篠原電機株式会社 技術開発室

仕様変更のご案内

対象製品 CLED-1004、CLED-1009 及びその関連製品（端子台付、SW 付ユニット 等）

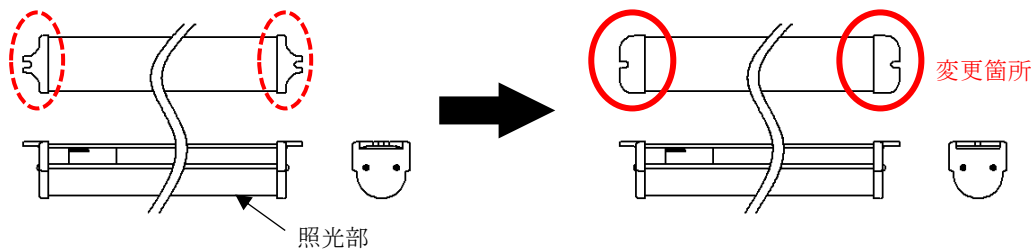
変更内容 ① 形状変更

本体両側のねじ固定用部品の形状を下図の
ように変更致します。
※本変更に伴った取付寸法の変更はありません。

変更理由 ① ねじ固定部品の剛性アップのため
